Liberec – Rochlice – Na Žižkově
Stavební úpravy kostela sv. Jana Křtitele

Příčný překop komunikace po ½ vozovky
DIO B

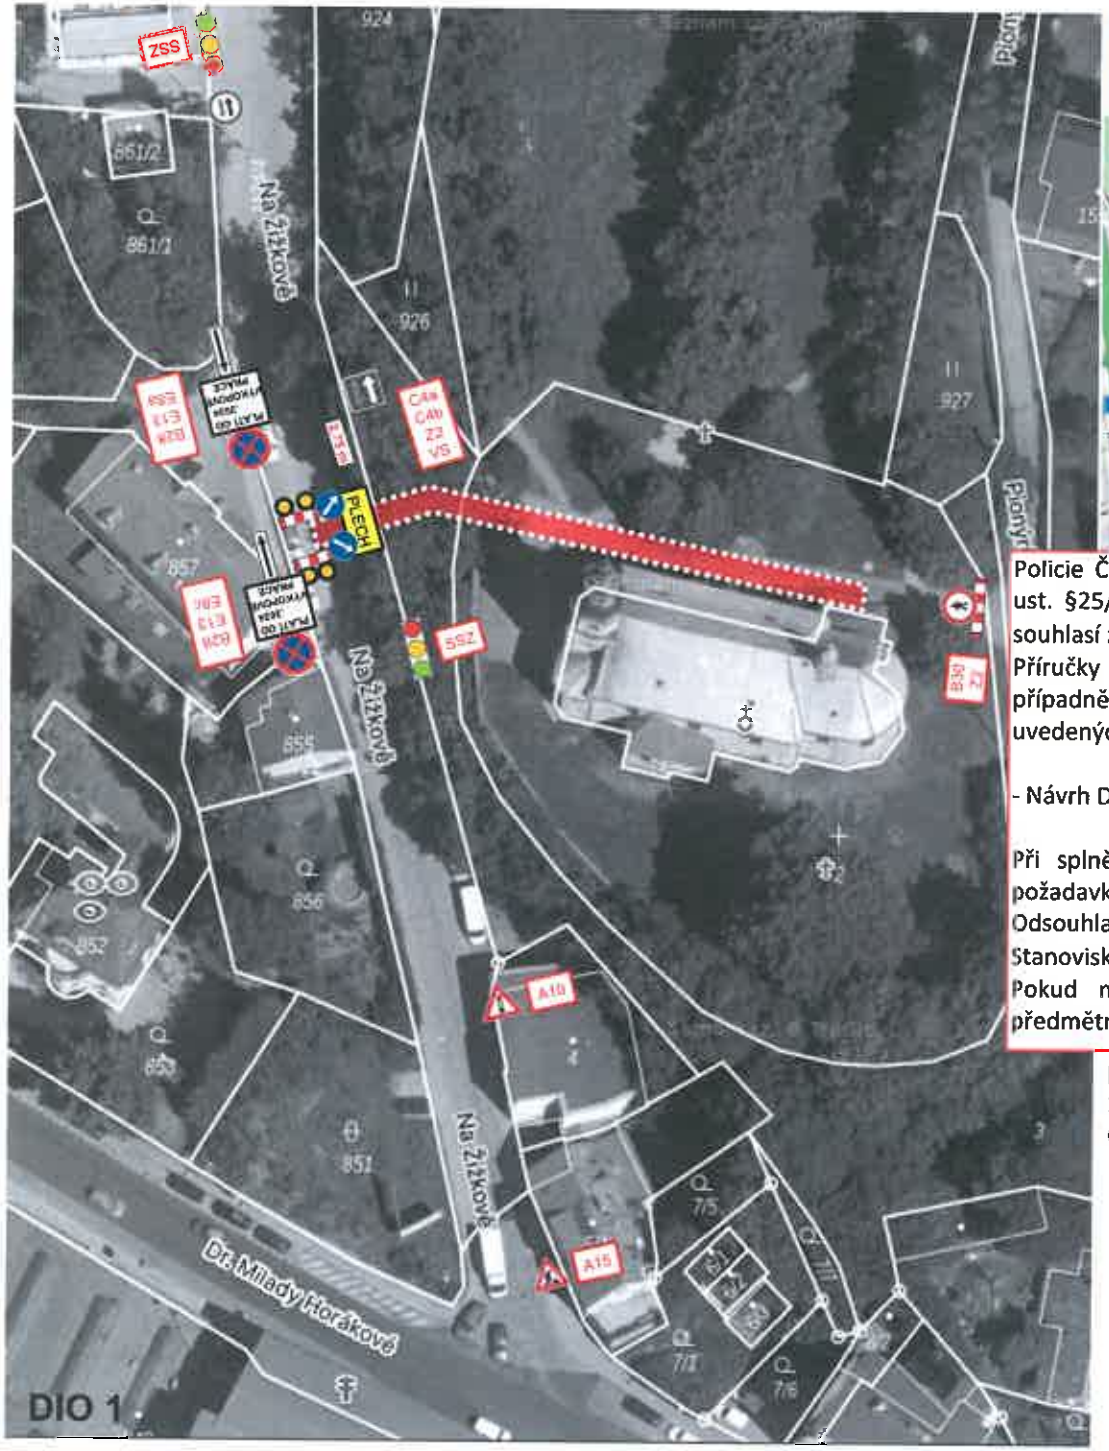
- Návrh DIO A i B bude doplněn o vodorovné značení č V5 dle Schéma B/6 TP66.
